Oggetto: Comune di AIRASCA

Realizzazione parcheggio dipendenti coperto con impianto fotovoltaico integrato - campo P2; realizzazione di pergolati con impianto fotovoltaico integrato su parcheggio dipendenti esistente - campo P1; Opere accessorie a futuro impianto fotovoltaico a terra - campo T1.

Variante SUAP ex art. 17bis, c. 4, L.R. 56/1977 e DPR 160/2010; CdiS ex art. 14 ter L.241/90. Ditta SKF via Pinerolo 44. Suap n. 533/2024.

Parere ex art 17bis comma 4 punto d)

Estratto PRG vigente con la previsione di stralcio della rotonda e la relativa fascia di rispetto.

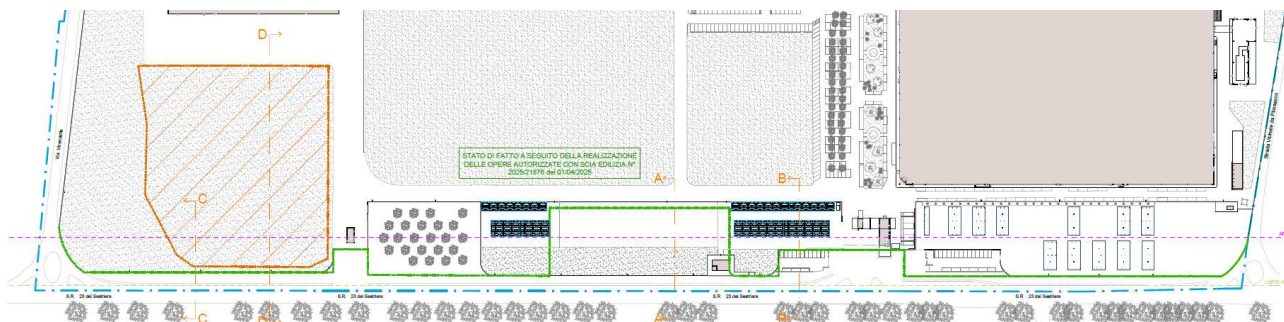
Si dà atto che, per quanto si evince dagli ultimi elaborati, pervenuti in data 5 agosto 2025, le ipotesi precedenti sono state modificate, lasciando libera la fascia di rispetto viabilistica come richiesto dalle norme vigenti; è stata chiaramente delimitata la modifica urbanistica alla viabilità; non si rilevano elementi di contrasto con il Piano Paesaggistico regionale.

Per quanto riguarda la previsione di pannelli fotovoltaici nel campo T1, dovrà essere verificato che essi non occupino la fascia di rispetto della SP 23.

- rendere coerenti le modifiche urbanistiche sui diversi elaborati: in particolare il perimetro dell'area produttiva De21 deve essere conforme ed in continuità con quello dell'azonamento attualmente vigente, anche nel breve tratto in cui è stata eliminata la rotonda; esso sembra corretto nella tavola P2-T1 del Permesso di Costruire, mentre risulta non coerente con il piano vigente nella Tavola URB002 (Planimetria PRG vigente con sovrapposizione del progetto) in cui il retino caratterizzante l'area produttiva si spinge fino al bordo strada lungo tutto il fronte, nonché nella Tavola URB008 (Planimetria ... progetto di variante) e nella Tavola URB009 (Cartografia di PRG vigente con individuazione delle aree oggetto di variante) in cui lo stesso retino si estende fino al bordo strada ma solo nel tratto della ex rotonda ora eliminata;
